# FORVENTNINGSNOTAT REGIONALT PLANFORUM

Om planarbeidet	
Navn på planen	Plan 1983- Detaljregulering for landbasert oppdrettsanlegg i Skitteneelv.
Bakgrunnen for at planarbeidet er igangsatt	Hensikten med planen er å legge til rette for et landbasert oppdrettsanlegg i Skitteneelv.  Anlegget vil bestå av tre avdelninger: et klekkeri, en yngel og smoltanlegg i ferskvann og et matfiskanlegg med sjøvann

Informasjon om aktsomsområder er hentet fra NVE Atlas.

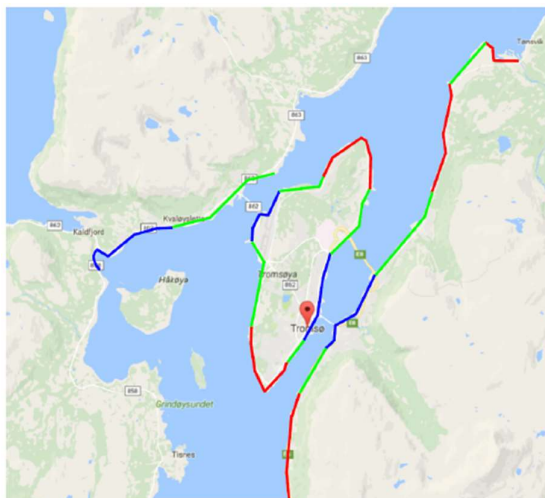
Planområdet befinner seg i et aktsomhetsområde for flom og for marin leire (kvikkleira). Det vises til at i tilfelle storflom med gjentakintervall 20 og 200 år vil mesteparten av foreslått planområde dekkes med vann. Området består av løsmasser for marin strandavsetning.

Det er gjennomført konsekvensutredning om naturfarer av området i forbindelse med Kystsoneplanen. Spørsmål: Er KU vurdering i Kystsoneplan tilstrekkelig eller vil det være krav om konsekvensutredning i plan?
